# M.o.d.u.l<sup>®</sup> Getriebebestellungen

## Geänderte Schnellgangübersetzung

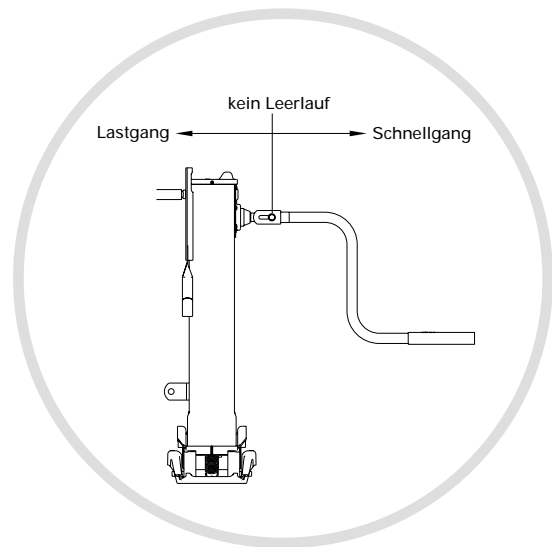
- Die neue JOST Stützvorrichtung MODUL hat gegenüber der E-Baureihe eine größere Übersetzung im Schnellgang. Hieraus ergibt sich für den Bediener ein erheblicher Zeitvorteil beim Auf- bzw. Absatteln.
- Aus der geänderten Übersetzung ergibt sich eine leicht veränderte Bedienkraft im Schnellgang ohne Last.
- Der Schnellgang ist zielgerichtet für ein schnelles Auf- und Absatteln ausgelegt, wobei dieser Gang nur geeignet ist, die Stützwinde ohne Last zu bewegen.
- **Um Überlastungen zu vermeiden, ist die Stützwinde nach dem Aufsetzen des Stützfußes auf dem Boden ausschließlich im Lastgang zu betätigen. Dies gilt in gleicher Weise für leere und für beladene Fahrzeuge.**
- **Der Schnellgang darf erst nach vollständiger Entlastung und angehobenem Stützfuß eingeschaltet werden.**
